Étude d'impacts sur  
l'environnement déposée au  
ministère de l'Environnement, de la  
Lutte contre les changements  
climatiques, de la Faune et des  
Parcs – Document de réponses  
**Partie 1**

General Dynamics Produits de défense et de  
Systèmes tactiques – Canada (GD-OTS)

## **ADDENDA 2**

# **Réponses aux questions et commentaires pour le projet d'agrandissement de l'usine de fabrication de matériaux énergétiques de General Dynamics sur le territoire de Salaberry-de-Valleyfield**

Figure QC2-1 (a) Domaine de modélisation utilisée dans l'étude de dispersion atmosphérique (limite jaune)<sup>1</sup> et (b) zonage municipal (limite rouge)<sup>2</sup>

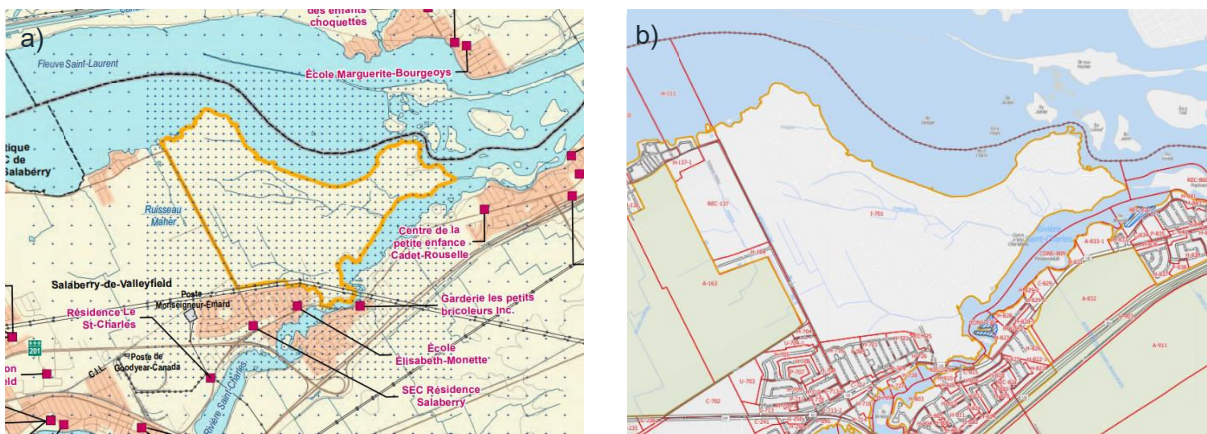
**QC2-1** L'étude de dispersion atmosphérique transmise à l'annexe D des réponses à la première série de questions et commentaires utilise une limite qui correspond à la limite des eaux du fleuve (Figure QC2-1, a), ce qui ne correspond pas à ce qu'on retrouve au plan de zonage de la municipalité (Figure QC2-1, b). Cette différence est susceptible d'affecter les concentrations maximales obtenues sur le domaine de modélisation. L'initiateur doit revoir et discuter du respect du RAA eut égard à la limite applicable.

La limite de la zone industrielle utilisée dans l'étude de dispersion provient effectivement du plan d'urbanisme, et non pas du plan de zonage de la municipalité, ce premier étant un guide, sans être règlementé. Par contre, dans ce cas-ci, un agrandissement de la zone industrielle, comme suggéré par le MELCCFP, aurait un impact positif en regard à la concentration maximale calculée pour tous les polluants analysés. Donc, en vertu du Règlement sur l'assainissement de l'atmosphère (RAA), le respect de la norme, ou de l'Article 197, avec une zone plus restreinte, garantie que la conclusion de l'étude de modélisation demeurera valide en utilisant une zone plus grande.

**Figure 2 Position des points de mesures**

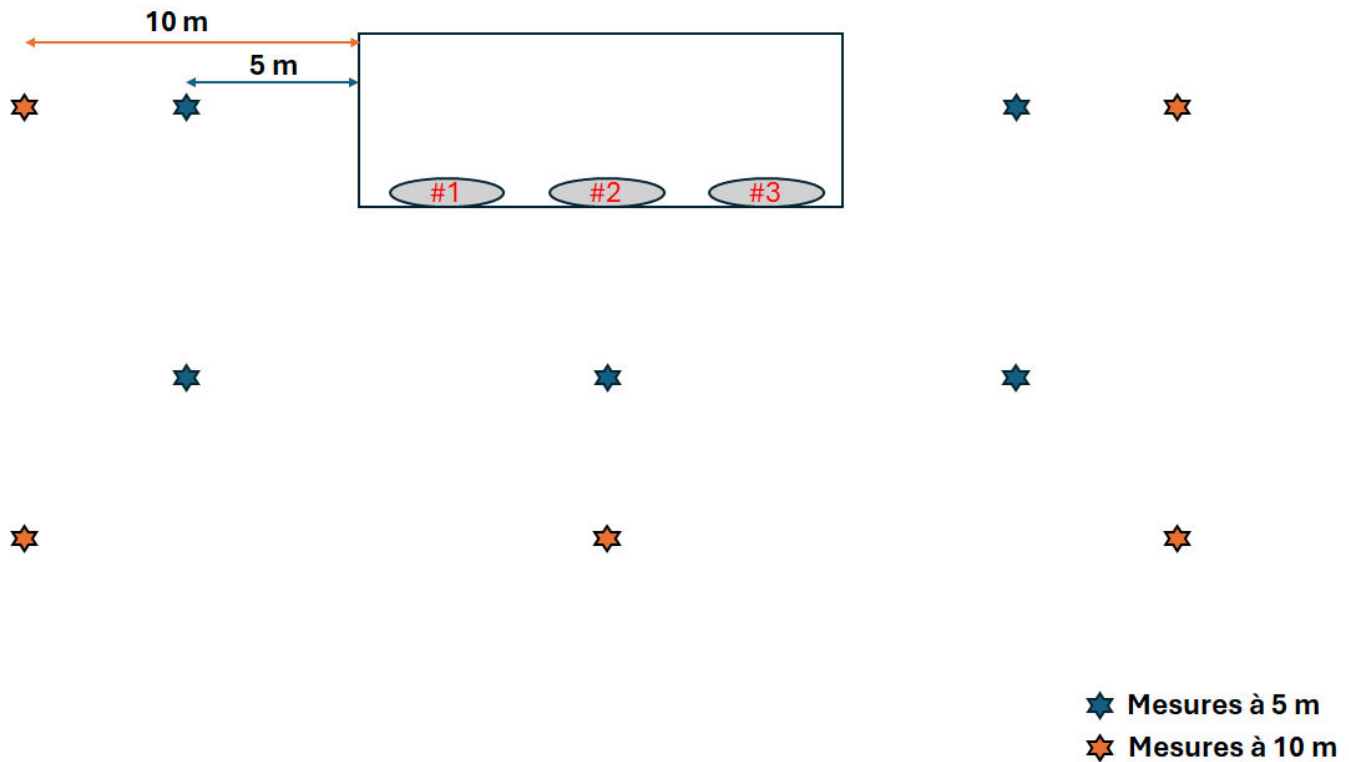
Afin de déterminer les critères applicables dans le secteur du point P1 et de valider les résultats du bruit particulier modélisé, l'initiateur doit dûment justifier la baisse de 5 dB(A) de la puissance des trois ventilateurs observés. Il doit également préciser les normes ISO utilisées et le détail de la méthodologie employée pour établir la puissance acoustique des équipements lors des deux campagnes de mesure (4 avril 2024 et du 25 juin 2025) pour chacune des sources sonores, et spécifiquement pour la source ID-9. La méthode et la norme utilisées doivent être adéquates pour la taille de la source.

Au total, 31 relevés ont été réalisés autour de la tour d'eau à l'aide d'un sonomètre de classe 1 conforme aux exigences de la NI98-01 pour les mesures environnementales. Le calibrage de l'instrument a été effectué avant et après la prise de mesures. La tour d'eau ainsi que la position des points de mesures sont présentées aux figures ci-dessous. Un numéro d'identification du ventilateur est également précisé afin de faciliter la compréhension.

- Cinq (5) mesures à 5 mètres autour de la tour d'eau et à une hauteur d'environ 5 m (hauteur de l'axe des ventilateurs de la tour d'eau).
  - Avec 1 ventilateur en fonction (#3)
  - Avec 2 ventilateurs en fonction (#1 et #2)
  - Avec 3 ventilateurs en fonction (#1, #2 et #3)
- Cinq (5) mesures à 10 m autour de la tour d'eau et à une hauteur d'environ 5 m (hauteur de l'axe des ventilateurs de la tour d'eau).
  - Avec 1 ventilateur en fonction (#3)
  - Avec 2 ventilateurs en fonction (#1 et #2)
  - Avec 3 ventilateurs en fonction (#1, #2 et #3)
- Une (1) mesure à 15 m de la tour d'eau dans l'axe des récepteurs sensibles avec 3 ventilateurs en fonction (#1, #2 et #3).

Afin d'établir la puissance sonore de la tour d'eau, une moyenne logarithmique des cinq (5) points de mesure pour une configuration donnée a été réalisée. Les données à 10 m de la tour d'eau ont notamment été utilisées. Les puissances sonores obtenues sont les suivantes :

- 1 ventilateur en fonction (#3) :  $L_w = 102.1 \text{ dB(A)}$
- 2 ventilateurs en fonction (#1 et #2) :  $L_w = 102.9 \text{ dB(A)}$
- 3 ventilateurs en fonction (#1, #2 et #3) :  $L_w = 105.6 \text{ dB(A)}$

Les mesures montrent que le niveau sonore généré par le ventilateur #3 est très similaire au niveau sonore généré par deux ventilateurs combinés (#1 et #2). Il est supposé que le ventilateur #3, étant le plus utilisé, présente une usure accrue, ce qui expliquerait son niveau sonore plus élevé. Par ailleurs, une recommandation a été formulée à la réponse 28 de la première série de questions dans laquelle il est suggéré d'effectuer un entretien et un balancement des ventilateurs de la tour d'eau, en particulier du ventilateur #3, afin de réduire sa contribution sonore.

**Figure 3 Schéma de gestion des eaux de procédé en regard aux activités générant des contaminants**

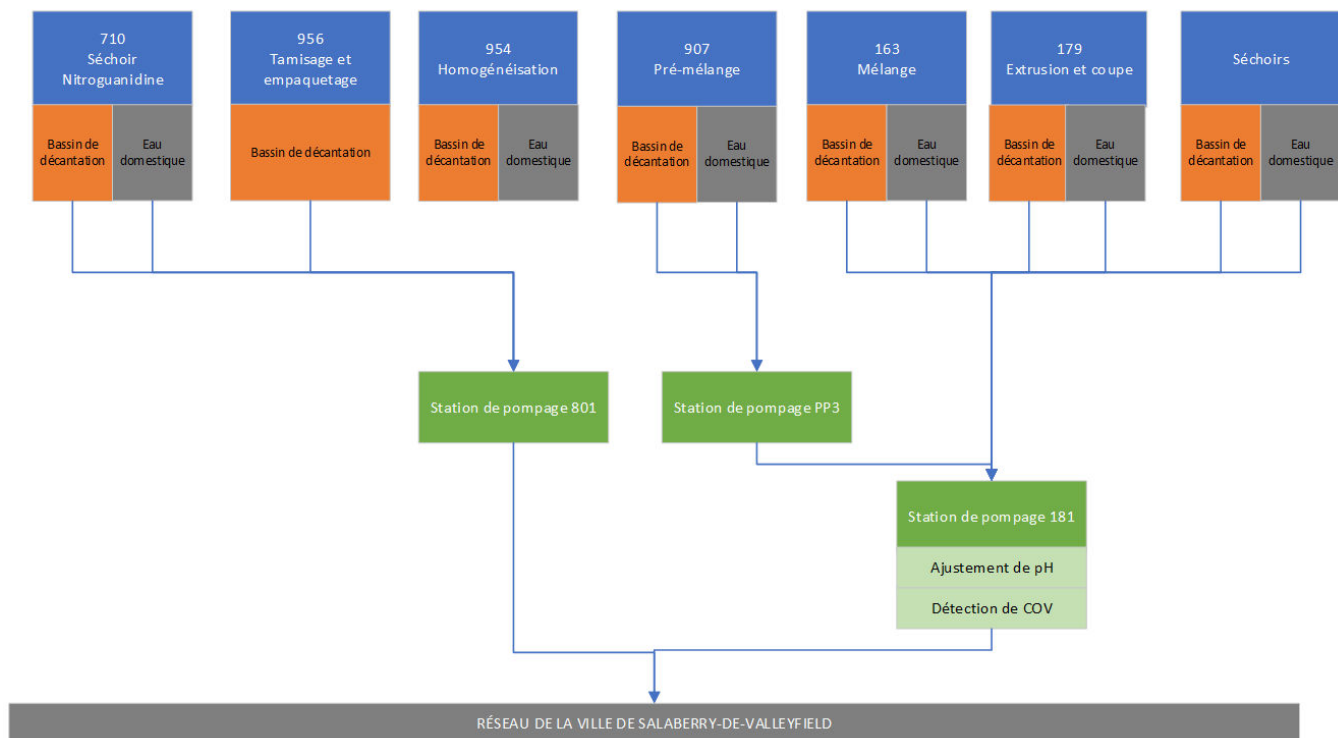
- c) « Élaborer un plan de gestion des eaux de procédé et fournir un schéma de leur circulation en relation avec les activités générant des contaminants. »

La figure 3 suivante démontre le schéma de la gestion des eaux de procédé en lien avec les activités générant des contaminants.

Figure QC2-8 Carte 6 de la première série de réponses aux questions présentant les résultats de la modélisation de la formation d'un nuage toxique dû à la rupture totale du réservoir d'acide nitrique (#24)

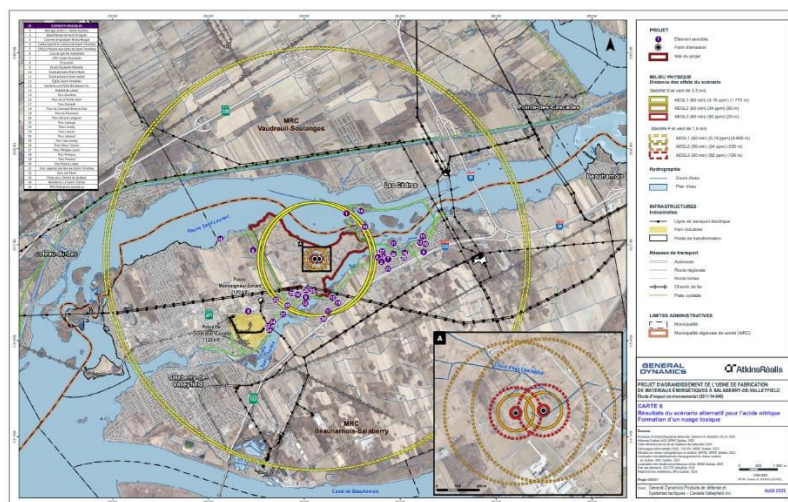
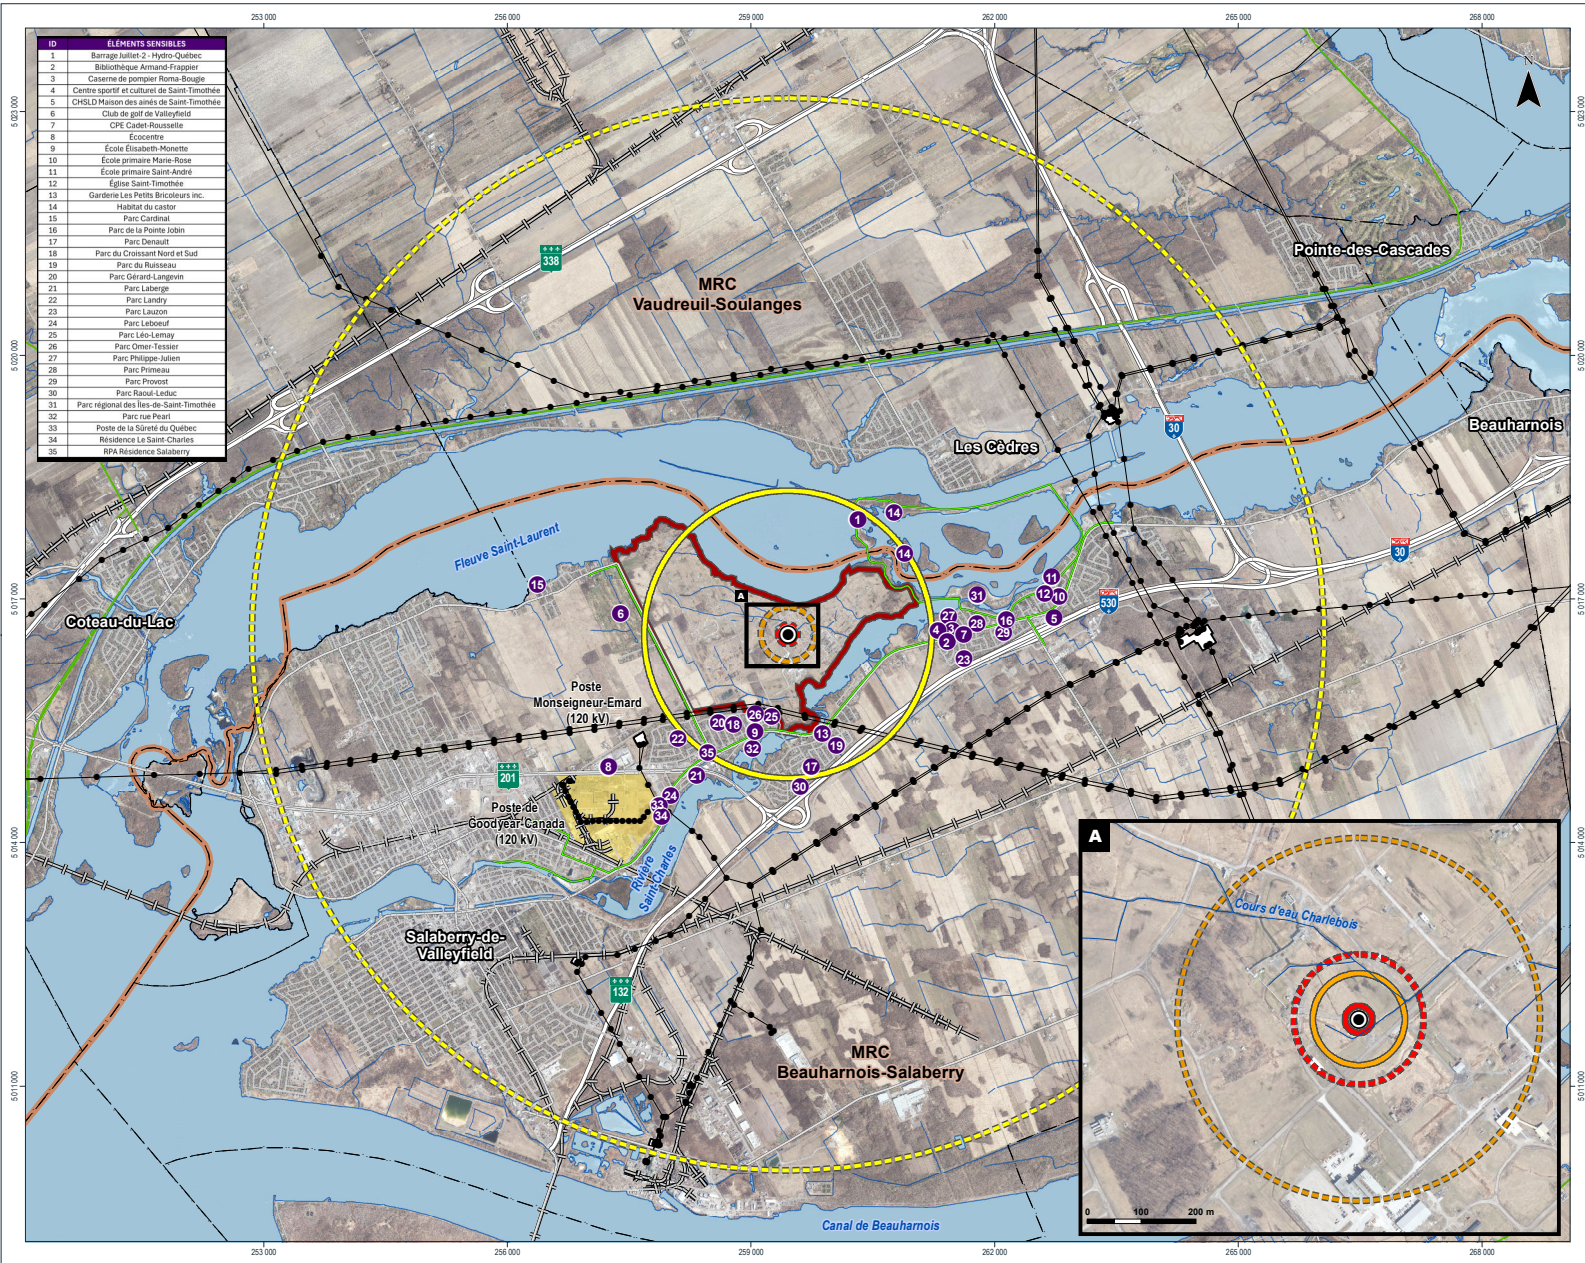
**QC2-8** Dans sa réponse à question QC-39, l'initiateur présente les résultats de la modélisation de la formation d'un nuage toxique dû à la rupture totale du réservoir d'acide nitrique (#24) à la carte 6 (voir figure QC2-8 ci-dessous). La carte présente deux points d'origine distincts. L'initiateur doit expliquer ce que représente chacun de ces deux points d'origine dans la modélisation.

Les deux points d'origine sur la carte 6 de l'Addenda 1 représentent le réservoir #24 au bâtiment 780 et les réservoirs #775 A/B au bâtiment 770.

Après vérification, il s'avère finalement que ces réservoirs ne sont pas identiques. En effet, les réservoirs #775 A/B sont beaucoup plus petits que le réservoir #24 (2 400 USG vs 18 000 USG) et ceux-ci sont à double paroi.

Sur la carte 6, les résultats pour les réservoirs #775 A/B au bâtiment 770 ne devraient donc pas apparaître. La figure corrigée apparaît à la page suivante.
